Mission régionale d'autorité environnementale
ÎLE-DE-FRANCE

**Avis délibéré
de la Mission régionale d'autorité environnementale d'Île-de-
France sur le projet de construction d'un pôle d'activités
économiques - « Parc Urban Valley », situé à ARGENTEUIL
(95)**

N°MRAe 2021 – 5581
du 29 juillet 2021

Figure n°2 : dispositions des différentes constructions (source : p. 64 de l'étude d'impact)

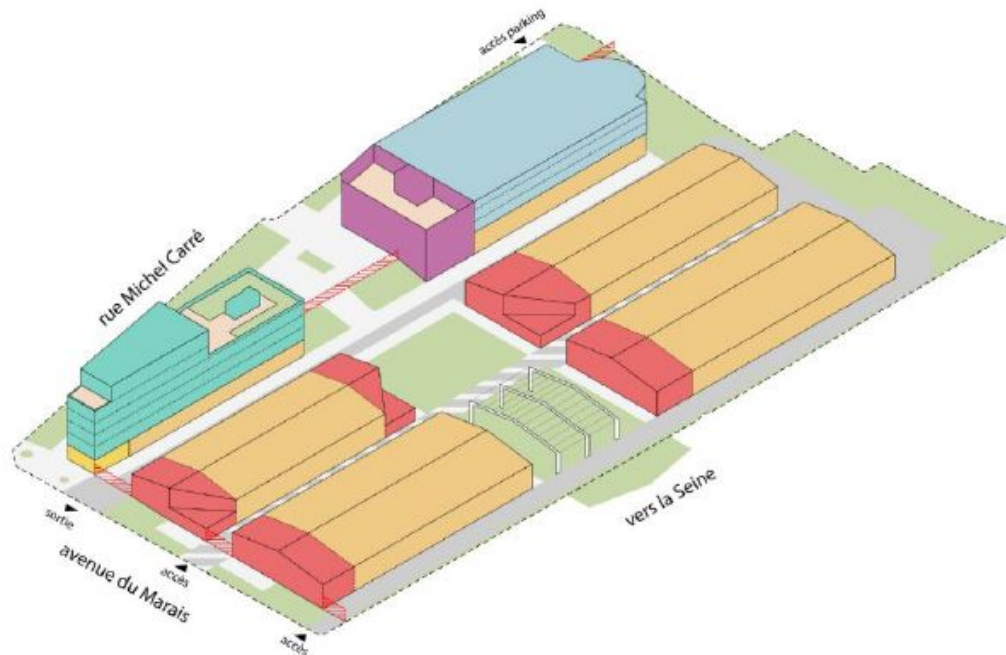
De manière générale, la MRAe identifie difficilement dans l'étude d'impact les bâtiments qui vont faire l'objet d'opérations de démolition et celui qui fera l'objet d'une opération de réhabilitation. Une comparaison entre la

situation actuelle et la situation projetée à l'aide de schémas et/ou de photographies serait fortement souhaitable pour une meilleure compréhension du projet.

Par ailleurs, la MRAe relève que les éléments définissant l'insertion paysagère du projet dans un milieu urbain dense sont insuffisamment détaillés. À ce titre, elle souligne la quasi-absence, dans l'étude d'impact, tout comme dans la notice architecturale, de vues montrant le projet dans son contexte. De ce point de vue, la MRAe relève que la perspective, qui répond en partie à cet objectif (Figure n°3), présentée dans le site de la foncière, ne figure dans l'étude d'impact qu'en fond de la page de couverture, en partie voilée par un pavé translucide support de texte (p. 2).

- compléter l'étude d'impact par :
 - une description plus précise du projet : type d'activités industrielles abritées dans les halles, surface des terrains aménagés hors bâti, surface des sols rendus perméables, hauteurs des bâtiments, etc.,

- l'identification précise des bâtiments voués à la démolition et de ceux faisant l'objet d'une réhabilitation,
 - l'ajout d'éléments graphiques permettant de percevoir le projet dans son contexte de bord de Seine (quai de Bezons) caractérisé par la présence de bâtiments d'activités économiques et bordant, au nord-ouest, un quartier d'habitat pavillonnaire et une école élémentaire,

Figure n°3 : Zones du PPRI au droit du site (p. 10 de l'étude réalisée par la société Sépia Conseil)

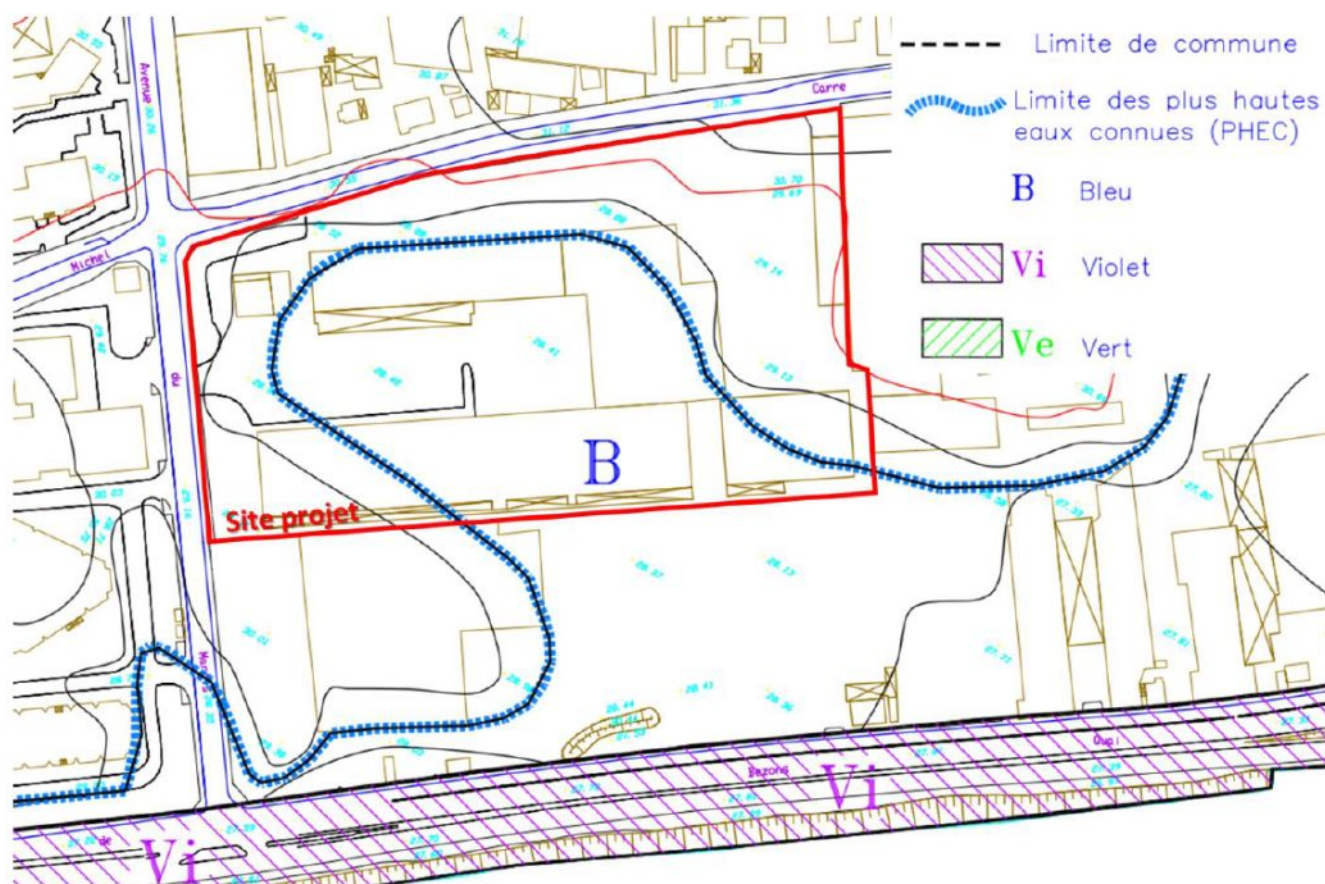
- l'étude réalisée par la société Sépia Conseil n'est pas mentionnée dans l'étude d'impact ;
- la conclusion de l'étude réalisée par la société Sépia Conseil mentionne qu'« en l'état, il n'est pas possible de vérifier pleinement la conformité du projet d'aménagement portée par Atland vis-à-vis du PPRI ; des mesures de prévention doivent être intégrées ou précisées pour répondre à ses exigences » ;

- l'étude d'impact ne fait que reproduire les éléments mentionnés dans le document intitulé « Règlement – Plan de prévention des risques d'inondation de la Seine » prescrit le 17 février 2000, sans procéder à l'analyse de la compatibilité du projet avec les différentes interdictions et recommandations édictées dans ce document (p. 167-169). Par exemple, ce document mentionne notamment que les constructions, dont le premier plancher utile est situé à une cote inférieure à la crue de référence majorée de vingt centimètres, sont interdites.

Au regard des éléments contenus dans l'étude d'impact et des documents annexes du dossier associé à la procédure de demande de permis de construire, la MRAe constate que l'étude d'impact ne présente pas d'analyse du projet au regard des prescriptions portés par le « Règlement – Plan de prévention des risques d'inondation de la Seine » prescrit le 17 février 2000. De ce fait, il n'a proposé aucune mesure visant à éviter et/ou à réduire le risque inondation au niveau du projet, identifié comme un enjeu fort.

La MRAe recommande de compléter substantiellement l'étude d'impact en montrant comment le projet répond précisément au risque lié à l'inondation afin de l'éviter et/ou le réduire.
